IBF G. Gasser • Taubenberg 103 • 65510 Idstein

**Ihr Aufsatz „Prüfung von schwimmenden Estrichen im eingebauten Zustand“
Heft 124 DS 5/2025 b.v.s. Die Sachverständigen**

Gutachterliche Stellungnahme Nr. 53/2025

Fotoaufnahme 2:

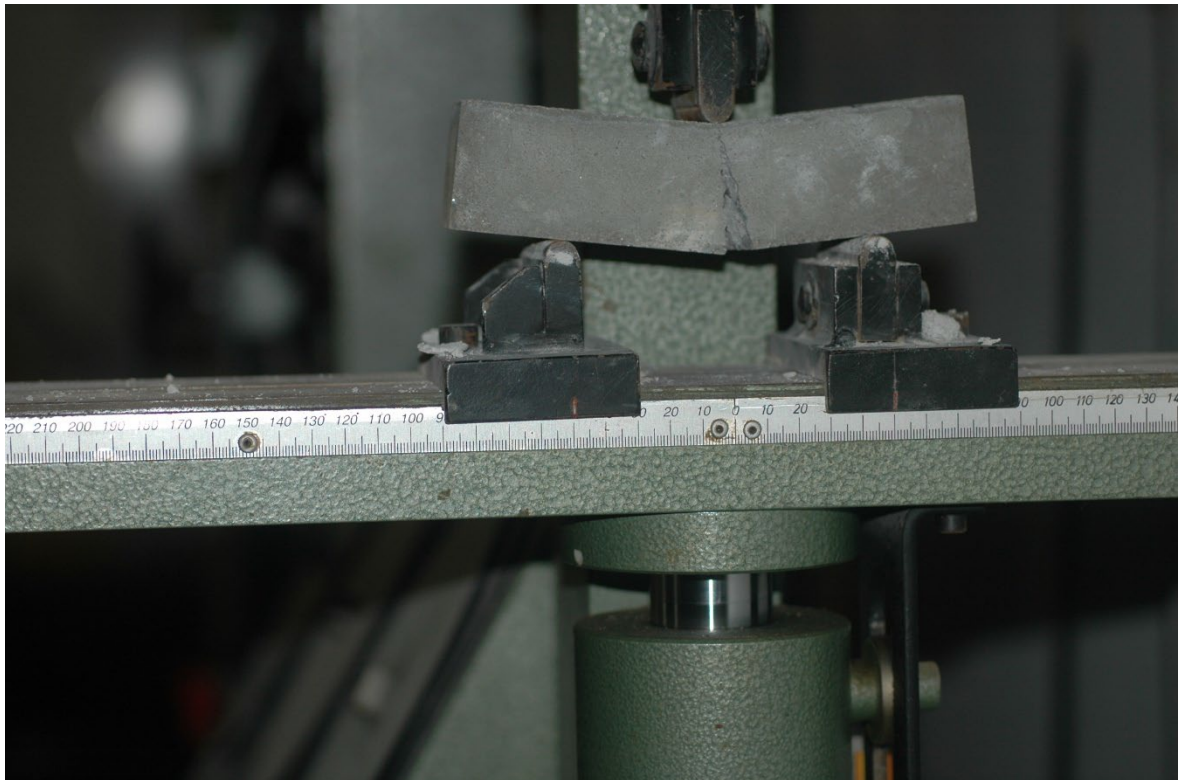
Im Rahmen der Prismenprüfung auf Biegezug ist davon auszugehen, dass zu mehr als 98 % der Biegebruch in der Mitte unter der Schneide eintritt. Absurd ist es, ein solches Ergebnis als reine Biegezugfestigkeit zu bewerten. Bei einer Stützweite von nur 100 mm werden erhebliche Schubspannungskräfte mitwirken. Mit den hohen Biegezugwerten wird dann von der Industrie Werbung betrieben mit der Folge, dass im einzubauenden Estrich die Festigkeitsklassen F6, F7 und zum Teil auch F8 verlangt worden sind.
